STAROSTA RYPIŃSKI
ul. Warszawska 38
87-500 RYPIN

KT.7123.2.1.2025

PROTOKÓŁ

z przeprowadzonej kontroli prawidłowości zastosowania, wykonania, funkcjonowania i utrzymania wszystkich znaków drogowych, urządzeń sygnalizacji świetlnej, urządzeń sygnalizacji dźwiękowej oraz urządzeń bezpieczeństwa ruchu drogowego umieszczonych na drogach.

Zdjęcie 48.1

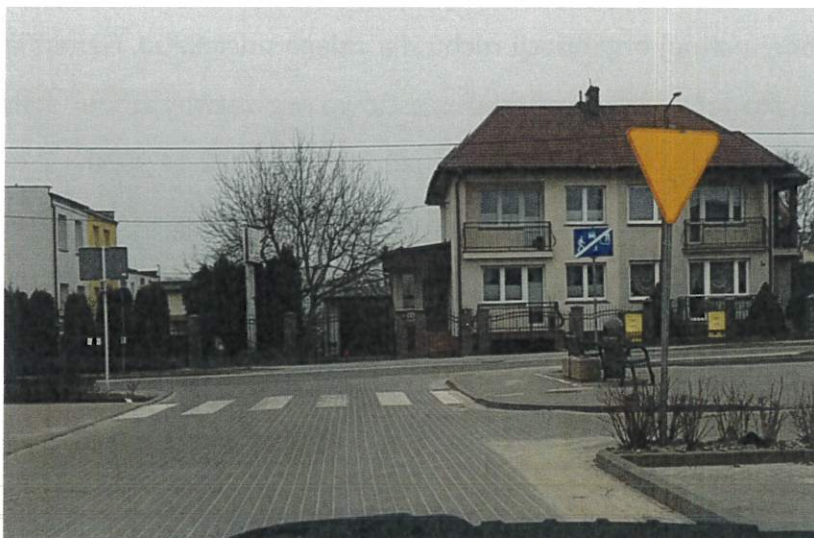
- a) Brak zatwierdzonej ważnej organizacji ruchu dla całego odcinka ul. Podlesia. Oznakowanie wprowadzono częściowo wg zatwierdzonej stałej organizacji ruchu z dnia 29.12.2017 r. nr ZDP – 11.712.200.51.2017.PM. Z uwagi na brak zawiadomienia o wprowadzeniu organizacji ruchu w/w zatwierdzenie straciło ważność. Należy ponownie przedstawić do zatwierdzenia projekt organizacji ruchu.
- b) Należy przyciąć roślinność zasłaniającą znak D-40.
